Wymiana turbosprężarki

830323-5006S 04L 253 014 L

873767-5001S 04L253014M

VW 2,0L;

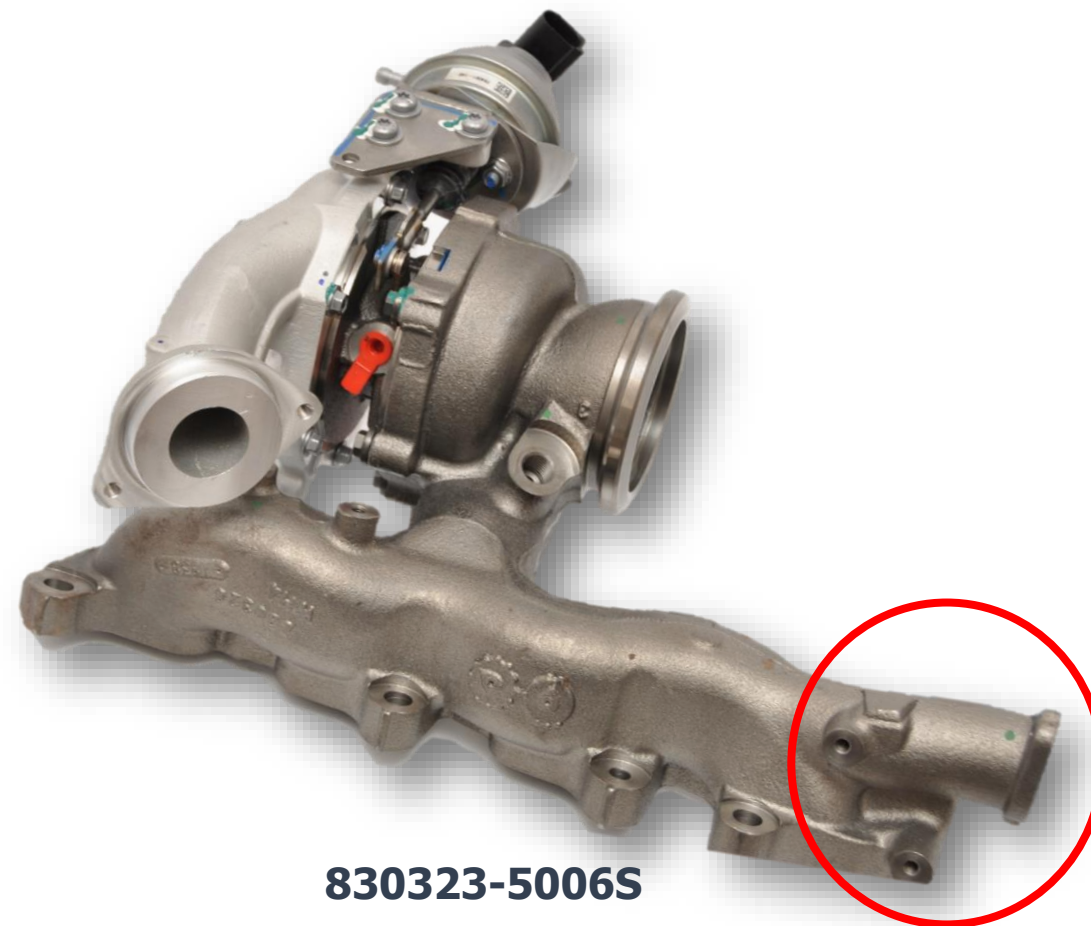
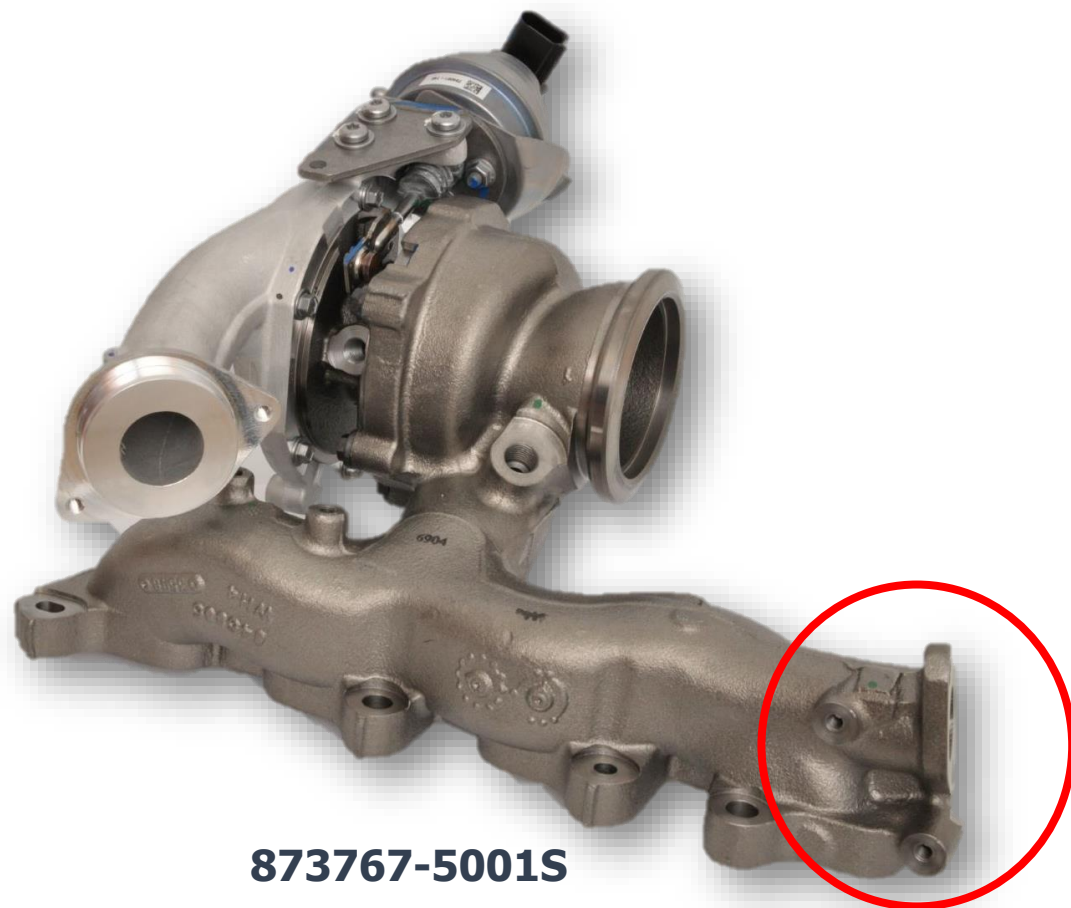
- ▶ Produkcja turbosprężarki 830323-5006S; 04L 253 014 L została zakończona
- ▶ Dostępna jest turbosprężarka 873767-5001S, która **nie jest bezpośrednim zamiennikiem** dla 830323-5006S, ponieważ jej zastosowanie wymaga zastosowania dodatkowych części od dealera VW

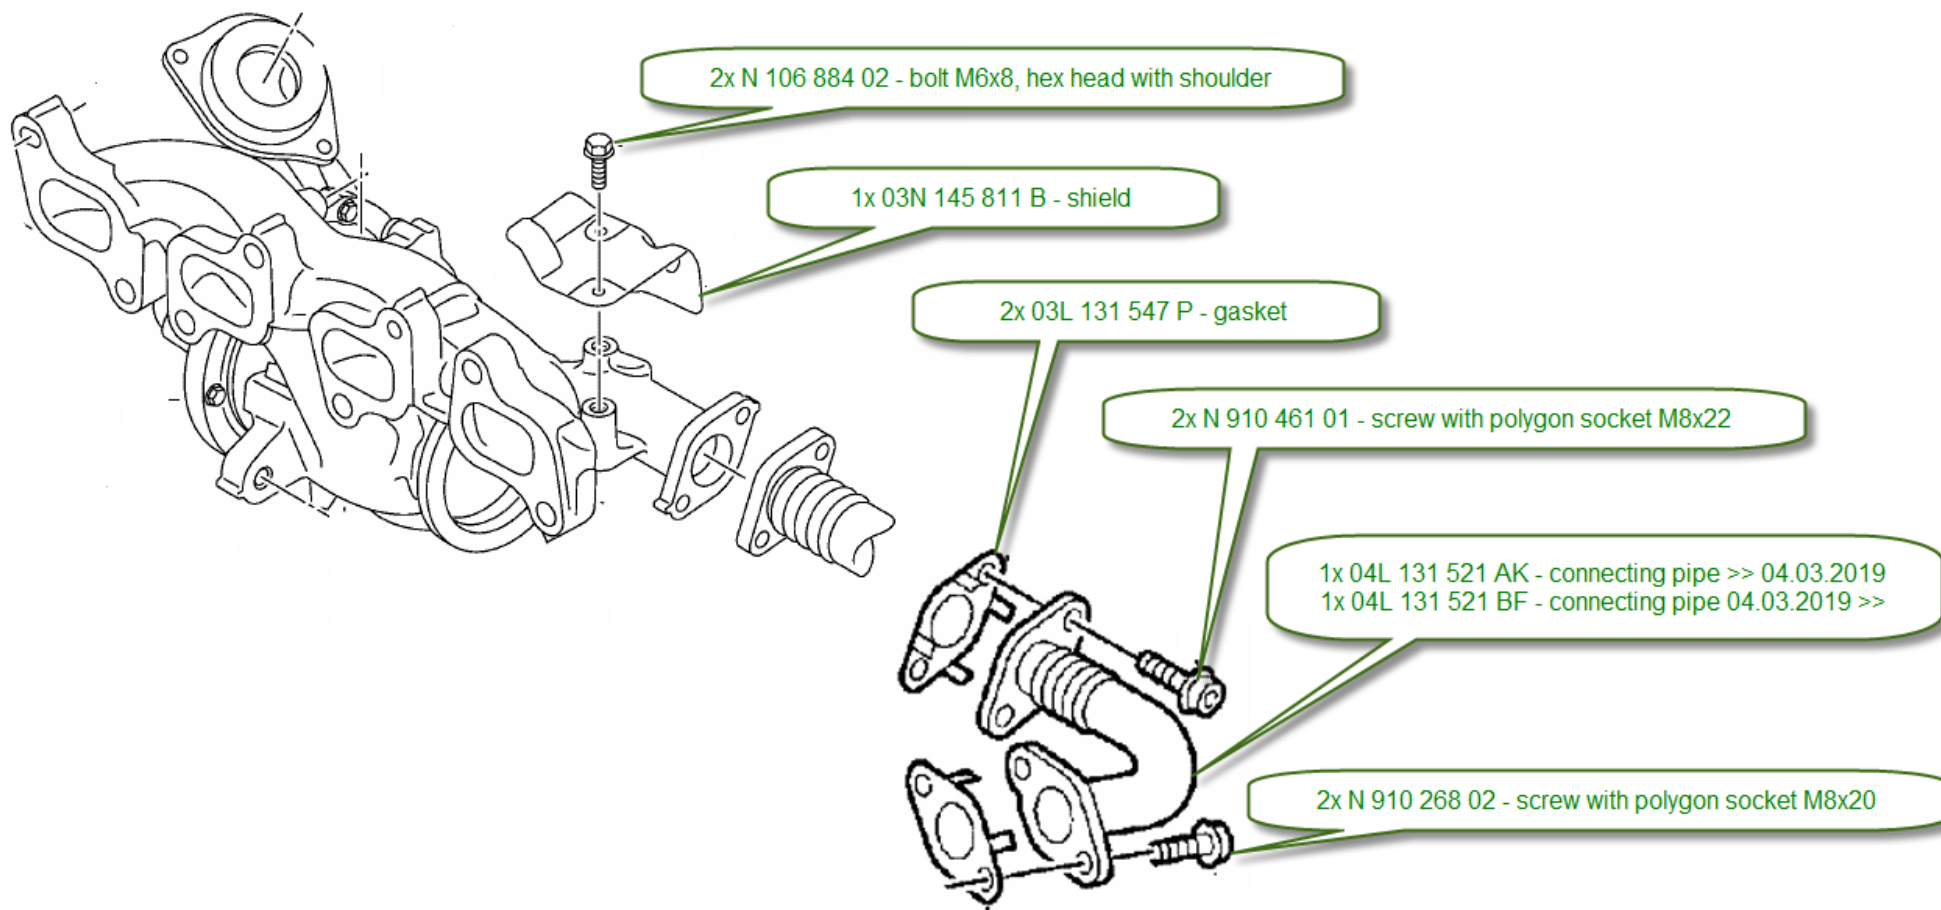
Wymiana turbosprężarki 830323-5006S na 873767-5001S wymaga dodatkowego zakupu części od dilerów VW:

- przewód EGR, uszczelki, osłona termiczna oraz inne niezbędne elementy mocujące
